「文献調査段階の評価の考え方（案）」 のパブリックコメントについて

2023年10月13日

資源エネルギー庁 電力・ガス事業部

パブリックコメントを踏まえた修正例

図10 侵食に関する具体的な判断事項

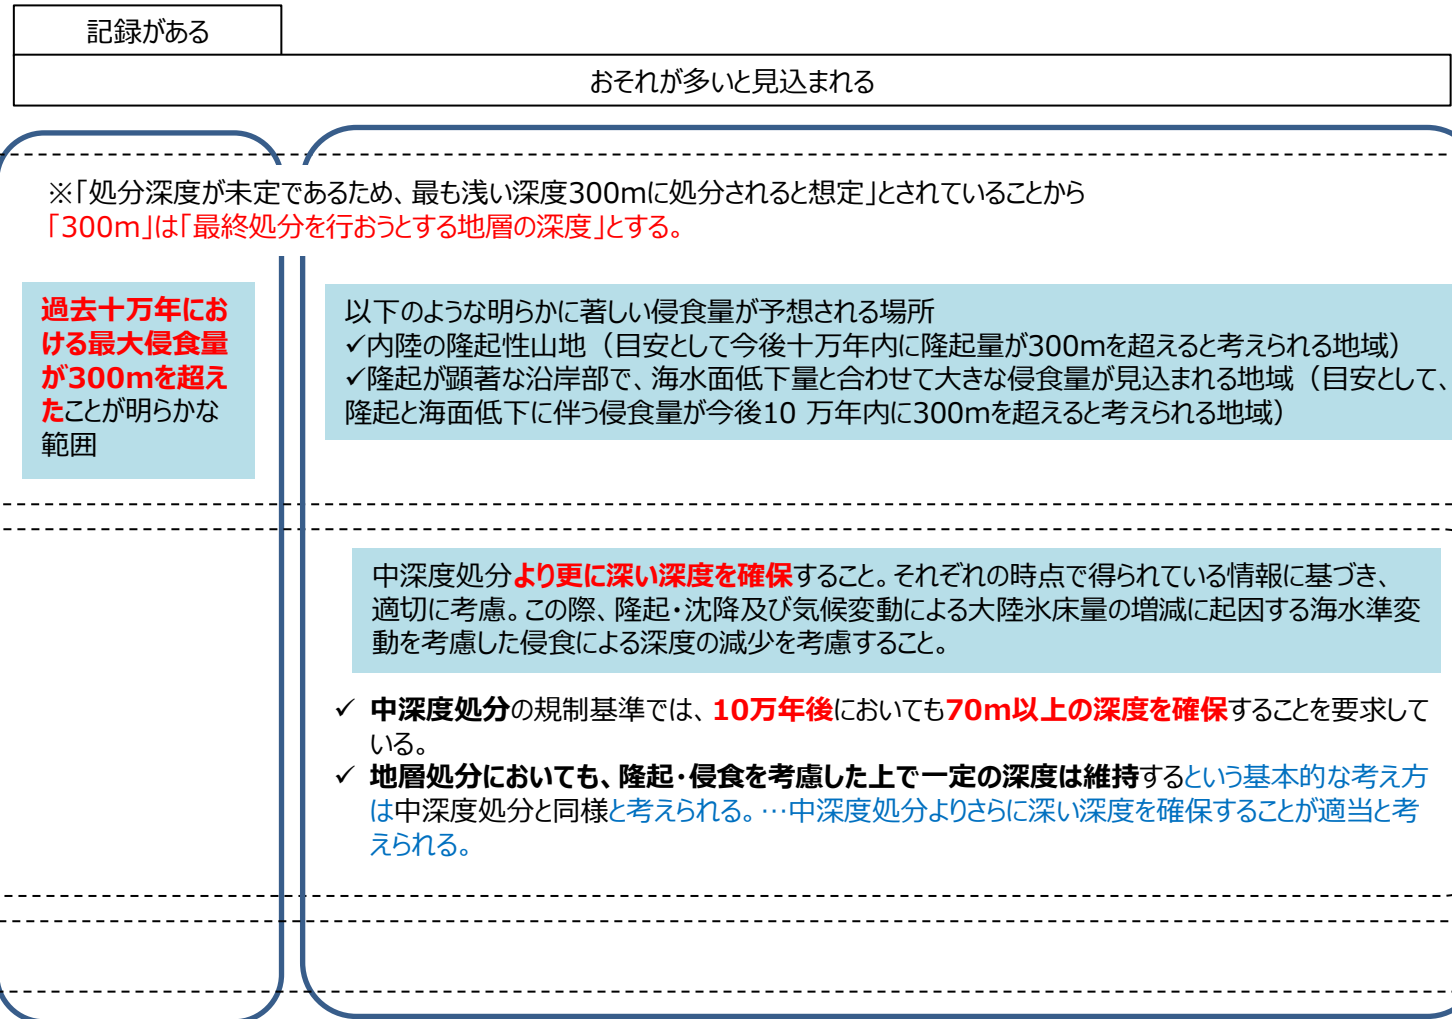
1. 中深度処分における考え方との関係性をわかりやすくするための修正

P16の図10（青字が修正箇所）

図6 「避ける」基準への該当性の確認の仕方の基となる情報具体化において参照する事項

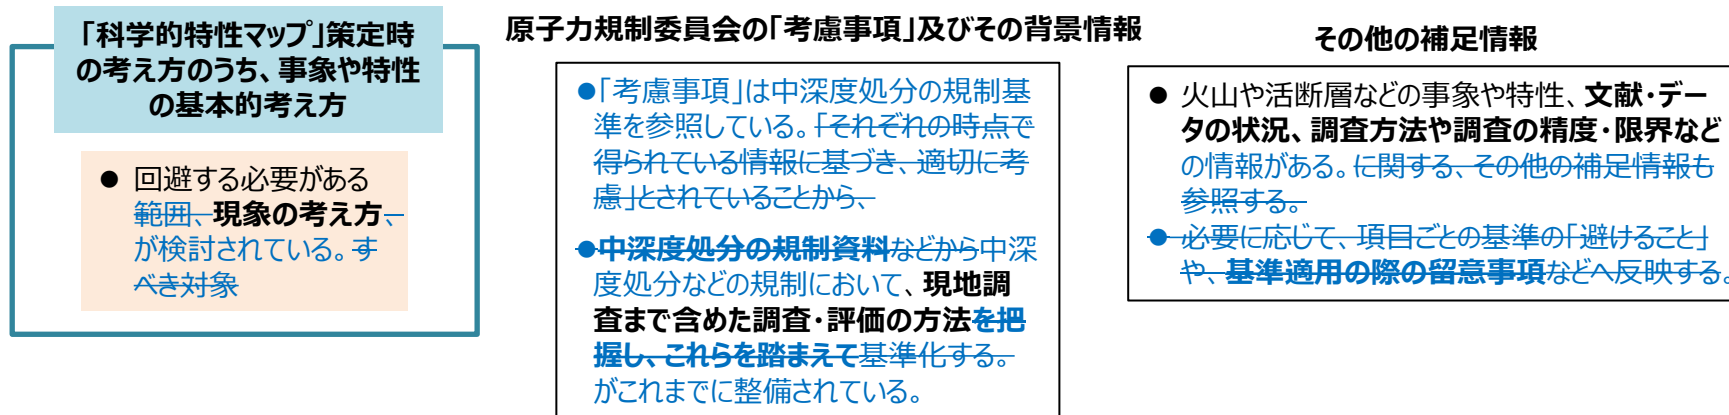
1. 中深度処分における考え方との関係性をわかりやすくするための修正

P8の本文及び図6（青字が修正箇所）

具体化に当たっては、「避ける」基準策定の際に参照することとした、~~図6に示す、~~①「科学的特性マップ」策定時の考え方のうち、事象や特性の基本的考え方、②原子力規制委員会の「考慮事項」及びその背景情報、及び③その他の補足情報を参照する。~~を基に、~~これらは図6に示すように、確認の仕方の具体化にも参照すべき内容を含んでいる。「避ける」基準への該当性の確認の仕方を予め具体化しておく。

図8 断層及びその周辺の構造の概念図 (Choi et al. 等を基に作成)

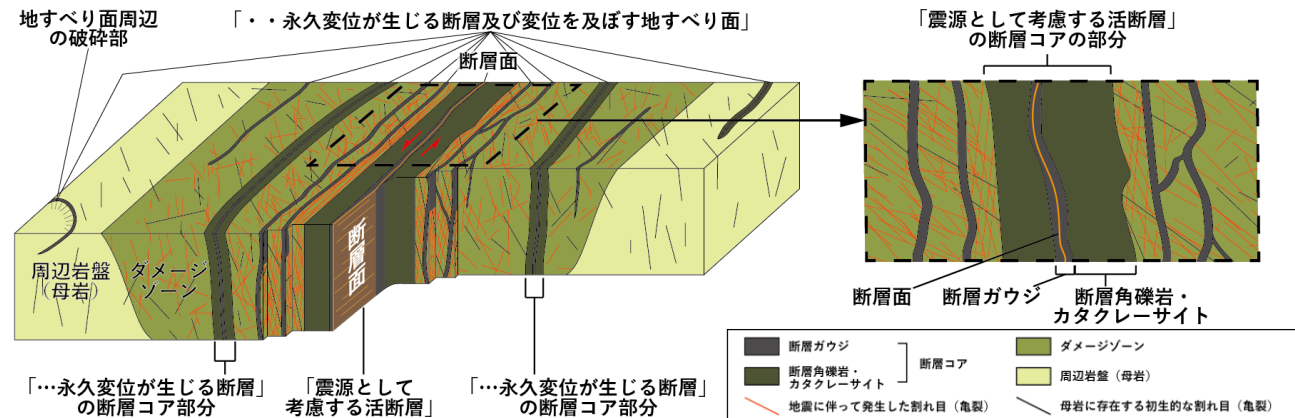
2. 断層の基準化の考え方について説明を追記

P11の本文及び図8（青字が修正箇所）

前者の観点から避ける場所の基準を策定するに当たって、断層とその周辺の構造を考える。震源として考慮する活断層及びその周辺に分布する永久変位が生じる断層について、断層面を中心としてその周りに断層コアがあり、その外側にダメージゾーンがあるという構造を図8に示している。断層面と断層コアは断層活動による変位の大部分を賄う領域である一方で、ダメージゾーンは断層コアに比べて、断層活動による変位の程度が非常に小さい領域であり、周辺岩盤（母岩）よりも割れ目（fracture）などの二次的な構造が発達し、透水性が大きい。断層コアの寸法は、断層の変位量に応じて幅広い値を取ると考えられている。一方、「考慮事項」に示された、変位を及ぼす地すべり面については、震源として考慮する活断層及びその周辺に分布する永久変位が生じる断層とは異なるものの、面に沿って粘土や角礫岩等（地すべり起源の破碎岩）が形成されるため、これを断層コア相当とする。「考慮事項」に示された、「規模が大きい断層」についても、断層コアの部分があると考えられる。

文献調査段階の評価の考え方において、「規模が大きい断層」の目安は、「大規模地下施設とそれを取り巻く地下地質環境に著しい影響を及ぼす可能性のある断層の規模と考えられること」等を理由に、地表での分布長がおおむね10km以上のものを網羅的に抽出した文献を参考に、「地表における延長がおおむね10km以上」とする。
